# **ACTA COMITÉ TÉCNICO DE PATRIMONIO N°5**

**CARTAGENA DE INDIAS DE 15 DE MARZO DEL  
2023**

**COMITÉ TÉCNICO DE PATRIMONIO HISTORICO Y CULTURAL**

1.0 FACHADA LATERAL DEL EDIFICIO / Calle de La Estrella

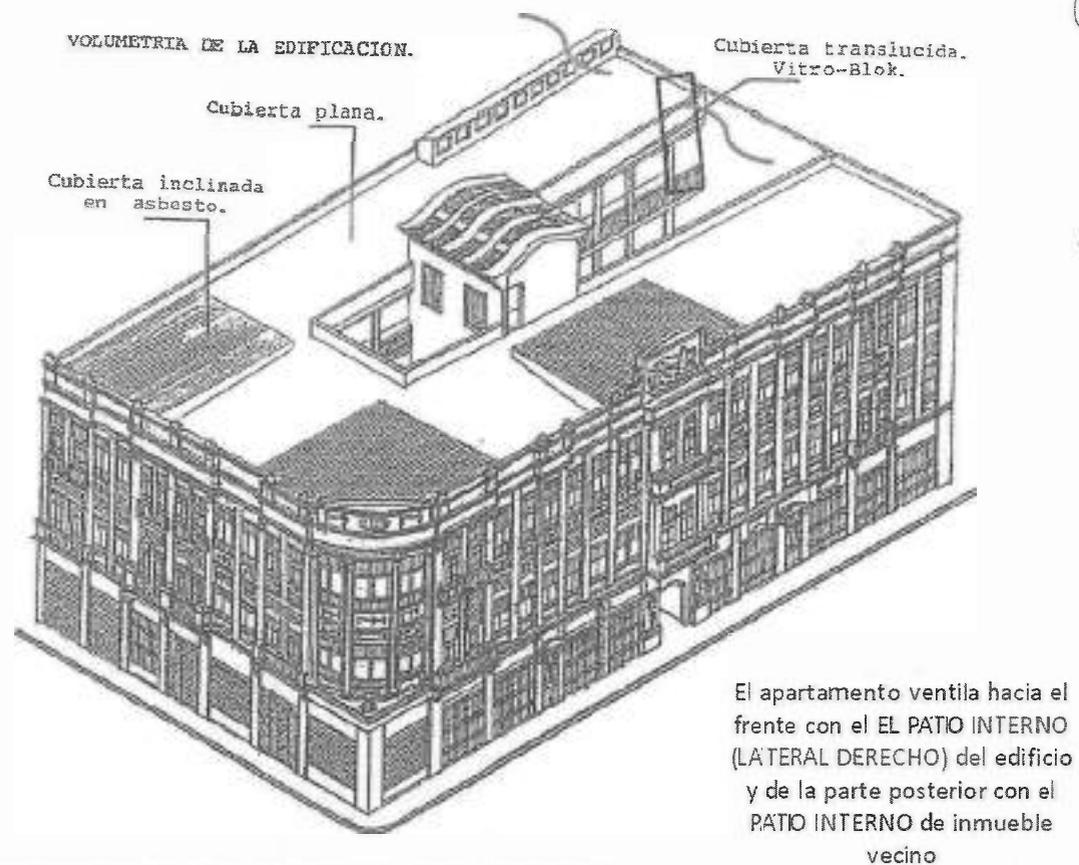
| 02 | OBSERVACIONES DEL COMITÉ TÉCNICO N 05 DEL 2023  |
|----|---|
|    | <p>El Comité Técnico de Patrimonio Histórico y Cultural de Cartagena, en consecuencia con relación al <b>PROYECTO ADECUACION EDIFICIO POMBO 315, EMITE CONCEPTO DESFAVORABLE</b> y se realizan las siguientes observaciones:</p> <ul style="list-style-type: none"><li>- Se ordena una visita técnica al predio, en aras de verificar el estado actual y conformación espacial del inmueble en comparación con lo presentado en los planos.</li><li>- Se solicita se anexe acta de la asamblea general en la cual se permite la realización de estas obras.</li><li>- En aras de verificar los vanos de las ventanas posteriores y debe incorporar la fachada hacia el patio interior.</li><li>- Solicita se incorpore las fachadas del proyecto, incluida la que mira hacia el patio interior del edificio.</li><li>- Los cortes deben ser más precisos y deben incluir todo el contexto del inmueble, como son los pasillos de acceso y la fachada. Haciendo énfasis en la elevación, no se precisa las dimensiones de la placa de la terraza que tiene en la parte superior.</li></ul>  |

#### FACHADA LEVANTAMIENTO

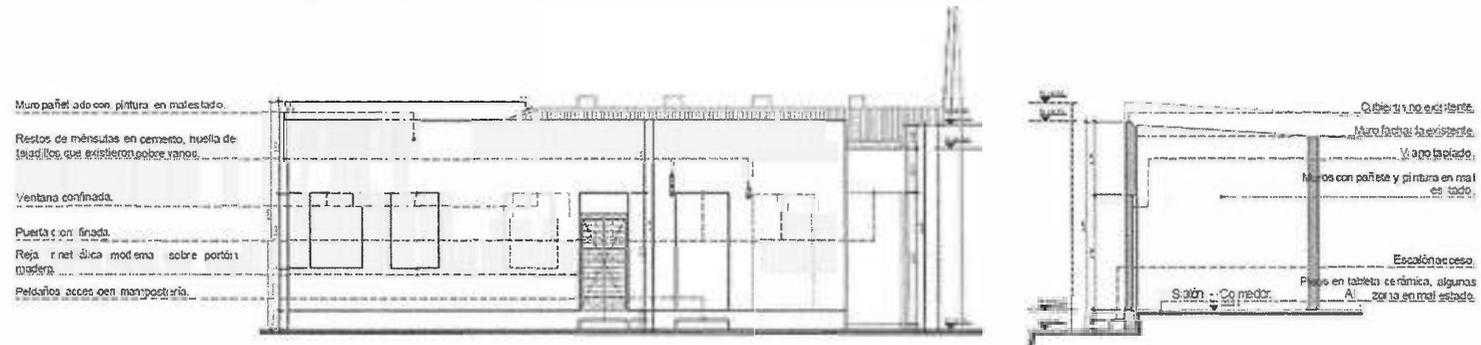
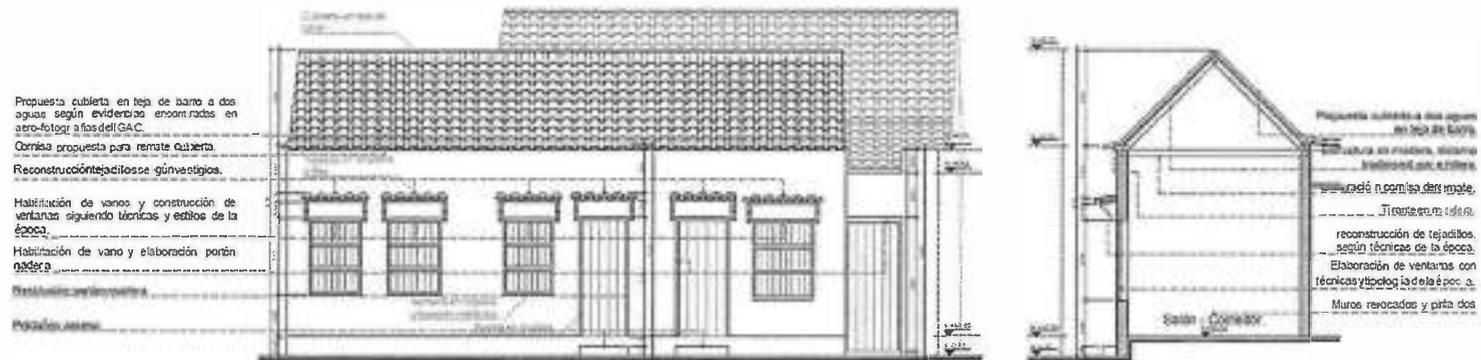
- Debe complementar la información requerida para el estudio del proyecto, tales como investigación histórica para recuperación de fachada, complementar planimetría detallada en cortes longitudinales y transversales, donde se especifique los materiales y técnicas constructivas de los techos a construir.
- Presentar planos de levantamiento, calificación, criterios de intervención y propuesta a nivel de fachada. Se trata de adecuaciones menores que cumplen con la categoría de intervención que pretenden acondicionar el inmueble con el confort necesario para darle el uso de vivienda.

LEVANTAMIENTO – CORTES

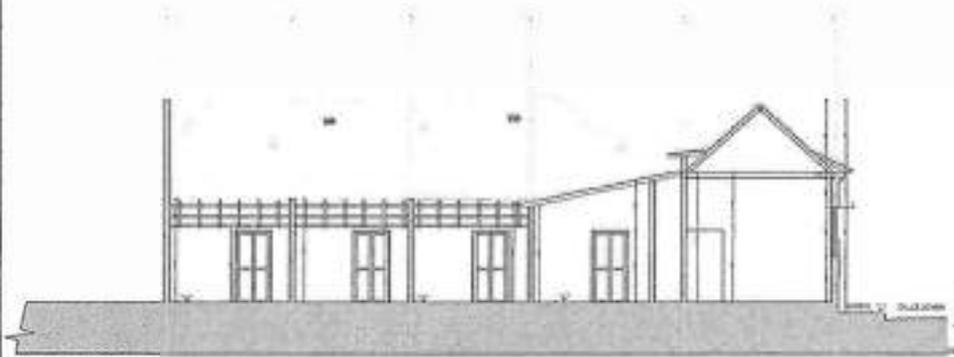
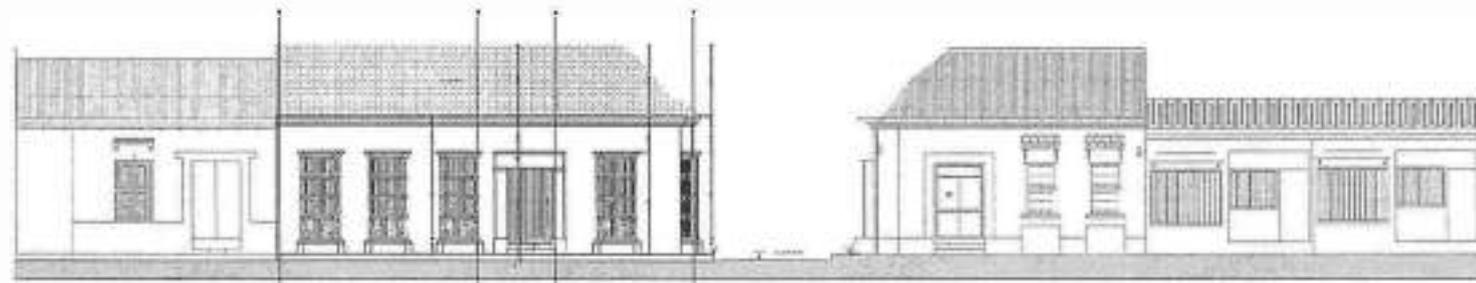
- Modifica la fachada. Debe mantener la fachada.
- No se permite crecimiento por el tipo de categoría de intervención.

LEVANTAMIENTO  
PRIMER NIVEL

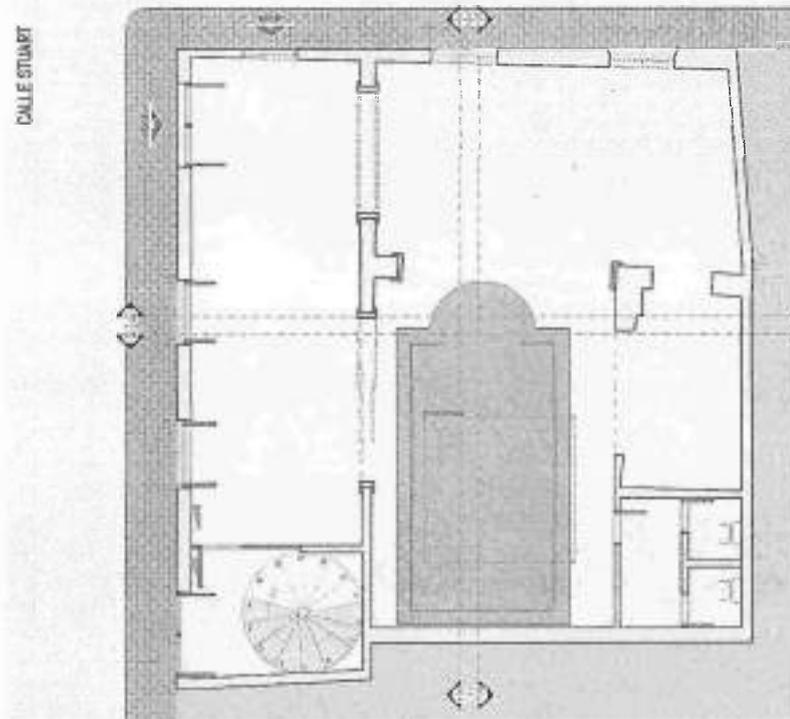
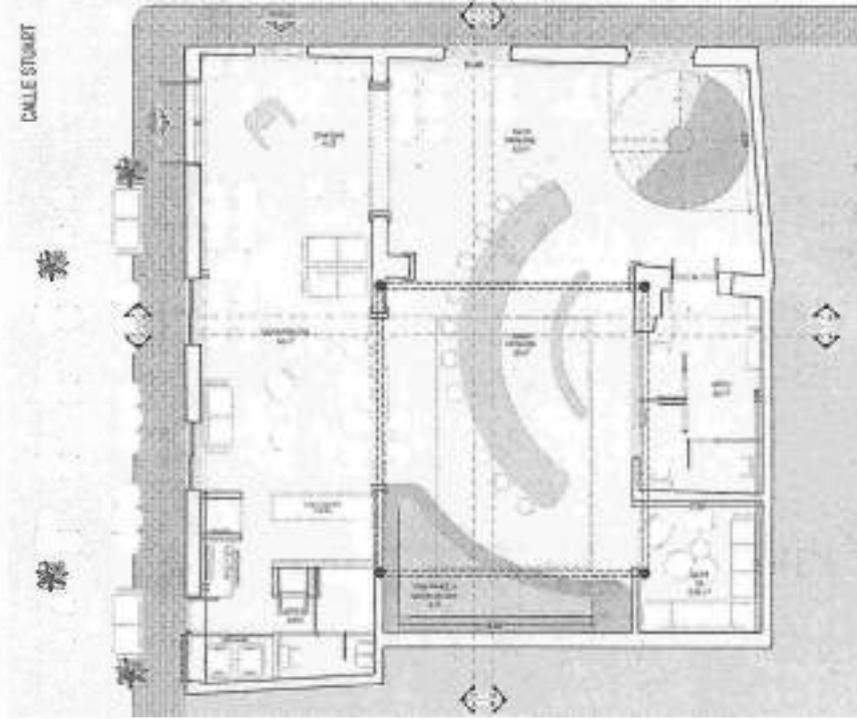
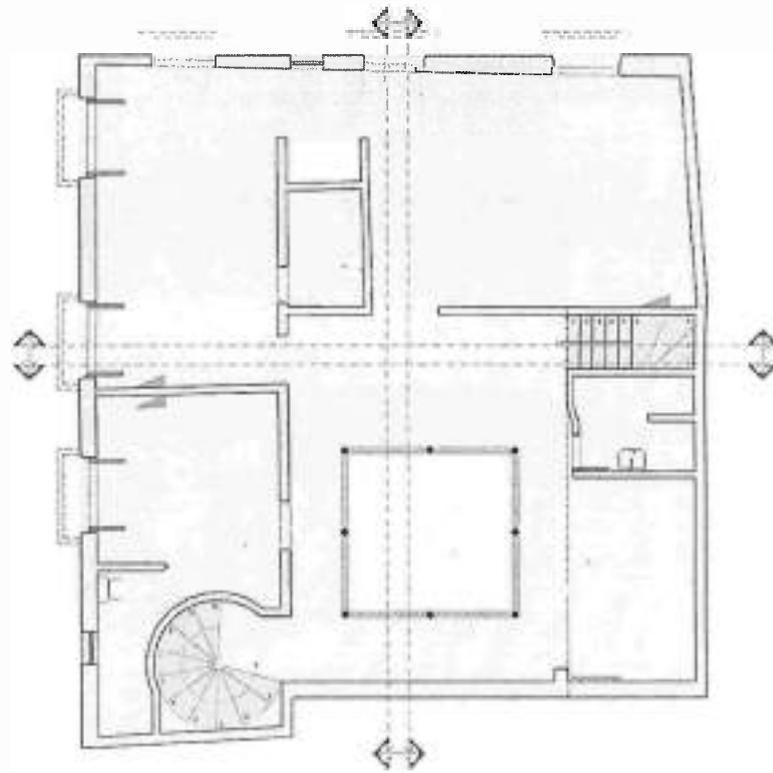
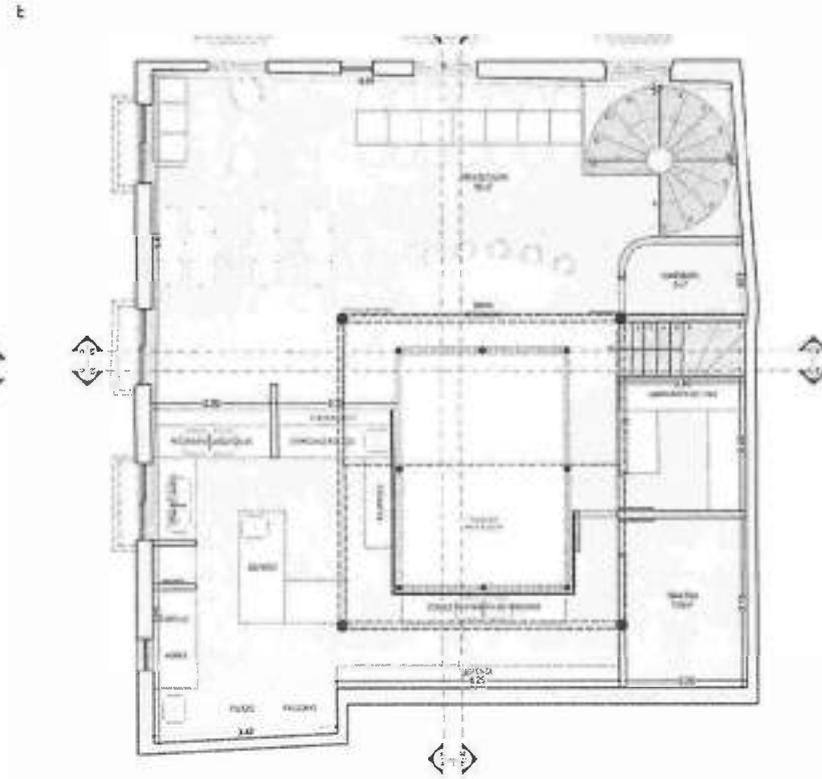
- No cumple con el uso permitido para el predio, El uso normativo es el residencial y este no acepta segundo uso.
- Debe anexar el concepto de uso para el predio expedido por la Secretaría de Planeación Distrital de Cartagena.

LEVANTAMIENTO  
PRIMERA PLANTA

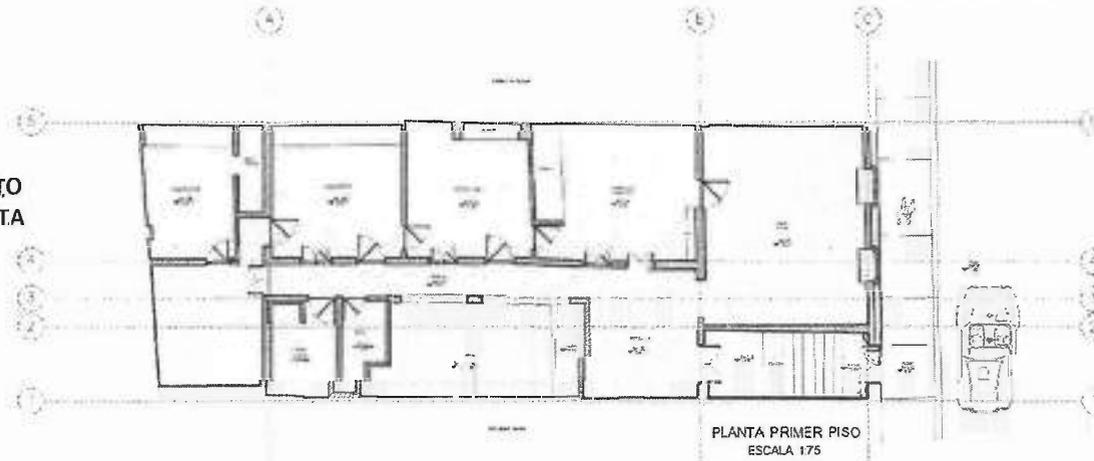
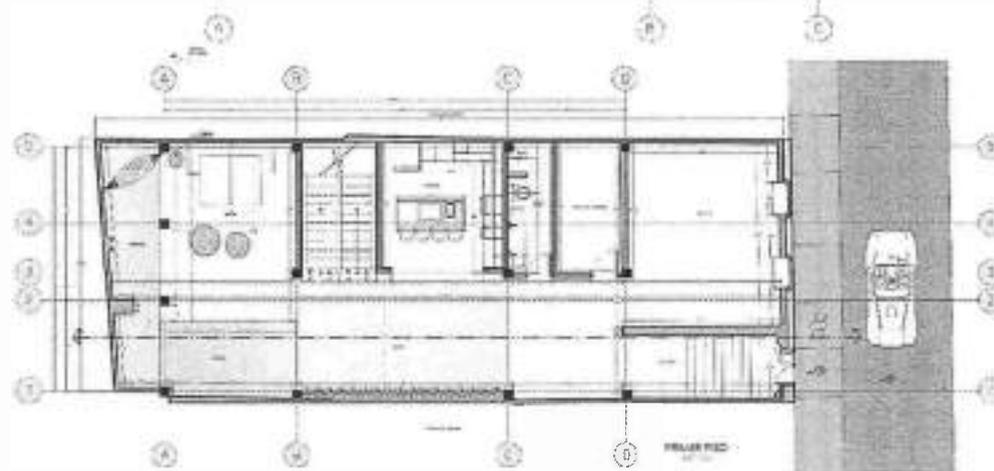
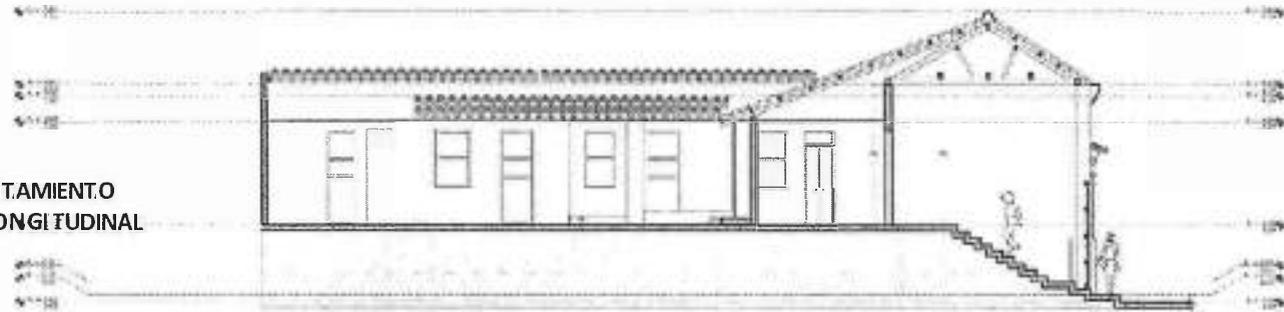
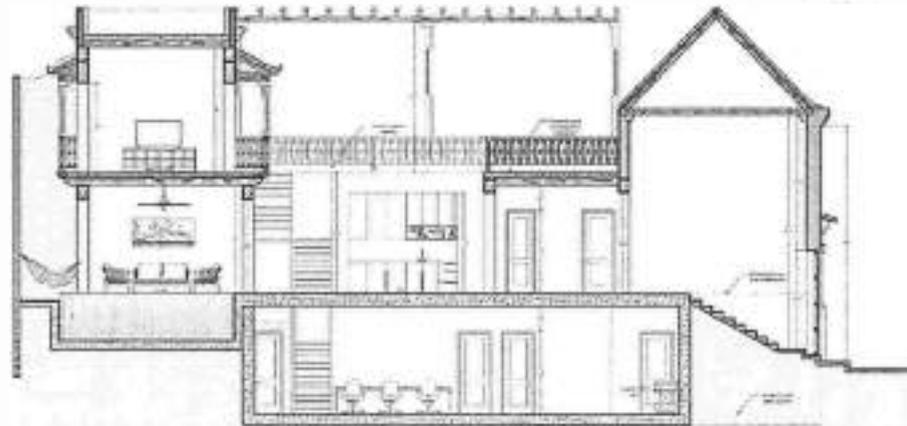
| 06 | OBSERVACIONES DEL COMITÉ N 05 DEL 2023   |
|----|--|
|    | <p>El Comité Técnico de Patrimonio Histórico y Cultural de Cartagena, en consecuencia una vez habiendo estudiado los documentos anexos y planos, hace las siguientes observaciones:</p> <ul style="list-style-type: none"><li>- En cuanto al crecimiento, se está sobre elevando, teniendo en cuenta que es una casa baja no cumple con el crecimiento tipológico.</li><li>- Modifica la crujía lateral. No puede realizar placa en crujía lateral.</li></ul> <p><b>En consecuencia emite CONCEPTO DESFAVORABLE DEL PROYECTO CASA DE LA CARBONERA.</b></p>  |

PLANOS DE LEVANTAMIENTO PRIMER PISO

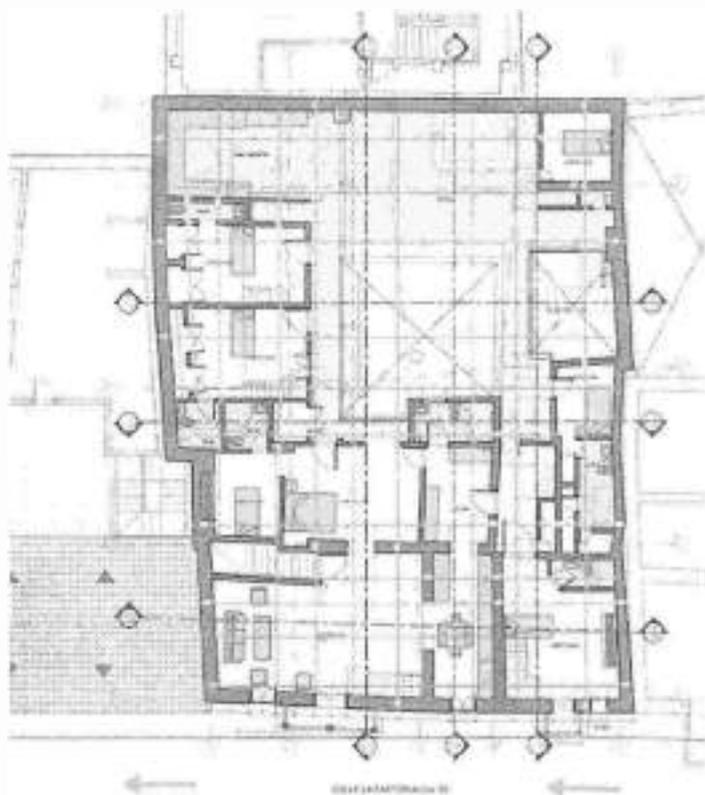
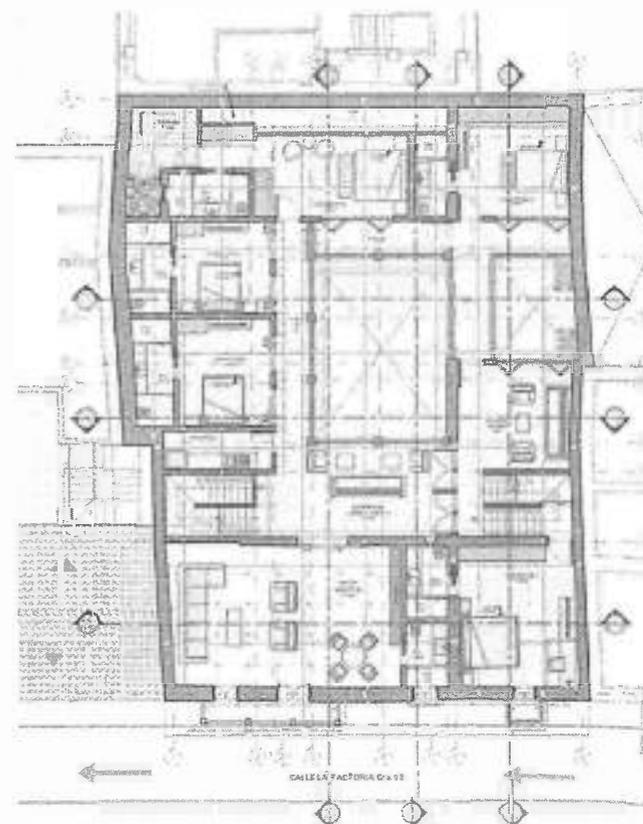
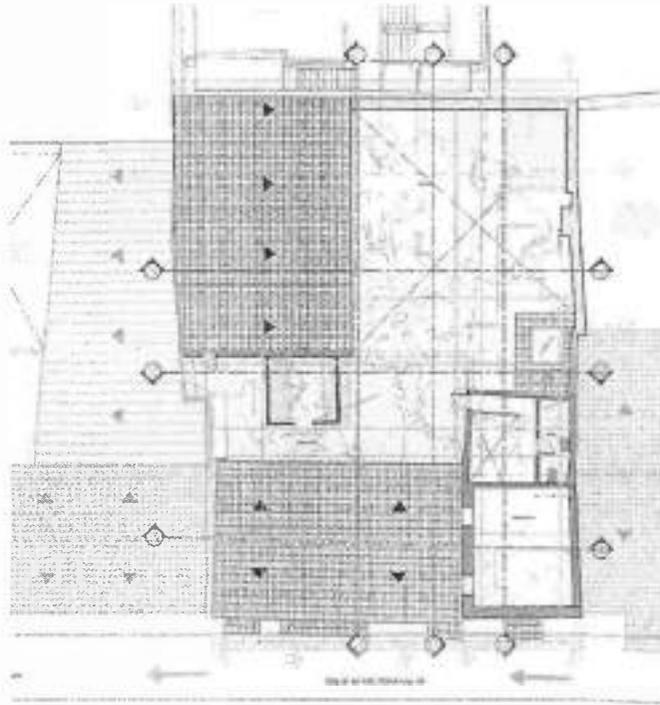
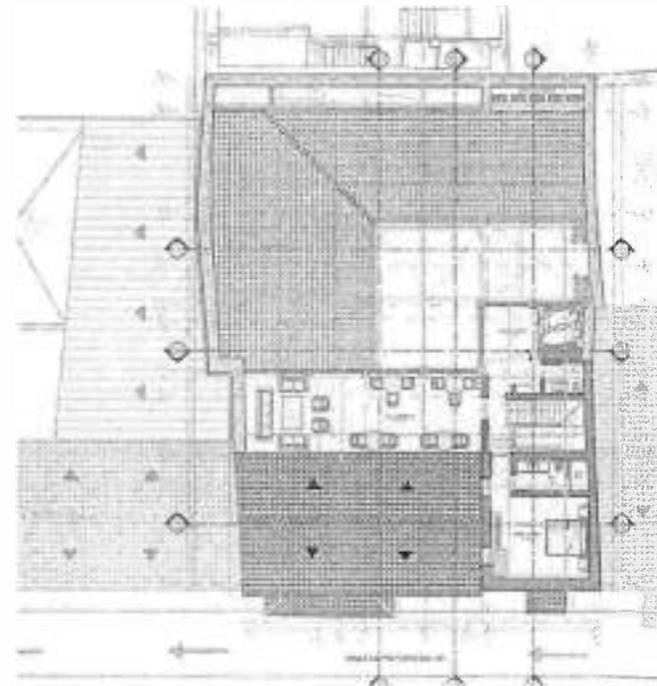
- Al estudiar el levantamiento del inmueble, se observa un mezzanine en el núcleo básico, el cual, en el planteamiento de la propuesta se extiende generándose un piso completo; de acuerdo con lo anterior y teniendo en cuenta que se trata de una casa alta, con categoría de intervención de restauración tipológica, normativamente no se permite la realización de esta acción en el inmueble.
- Debe estudiar la solución de la batería de baños que se encuentra en el segundo nivel en el núcleo básico.
- Debido a la categoría de intervención la ampliación del balcón no se puede realizar sin la existencia de una documentación histórica que la sustente. Se solicita mantener la ventana.

PLANO DE LEVANTAMIENTO PRIMER PISO

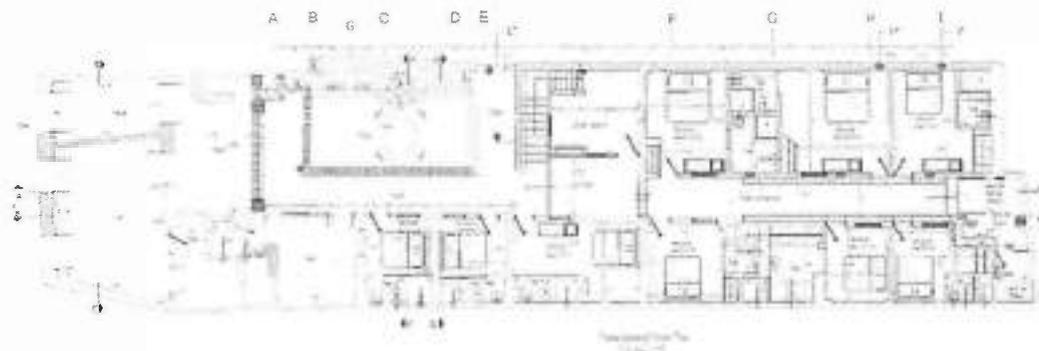
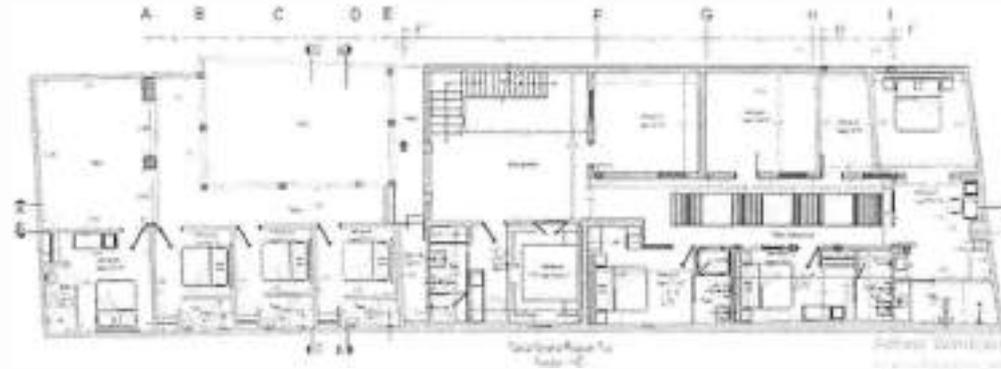
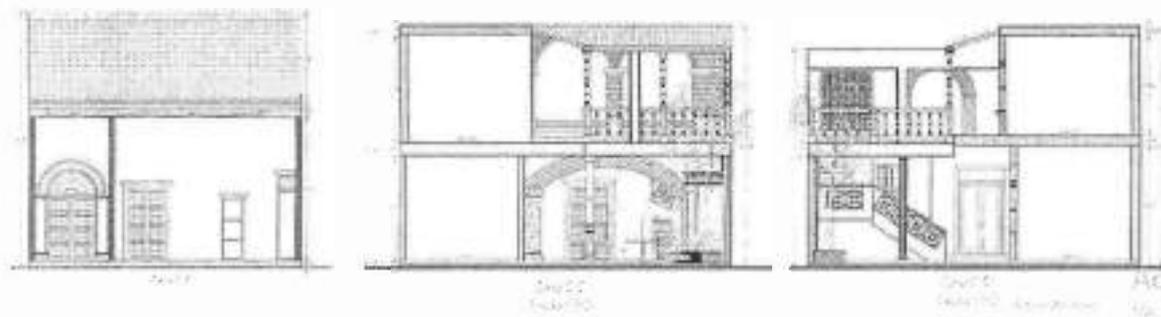
| 12 | OBSERVACIONES DEL COMITÉ N 05 DEL 2023   |
|----|--|
|    | <p>El Comité Técnico de Patrimonio Histórico y Cultural de Cartagena, una vez habiendo sido estudiado los documentos y planos presentados hace las siguientes observaciones:</p> <ul style="list-style-type: none"><li>- La información planimétrica presentada no es clara con relación al alcance de la intervención a realizar.</li><li>- La categoría restauración tipológica, no permite eliminar características que son propias de un periodo de evolución del inmueble, como lo es el estilo republicano.</li></ul> <p>En consecuencia emite concepto <b>DESFAVORABLE</b> al <b>PROYECTO CASA DE LA MEDIA LUNA</b>.</p>  |
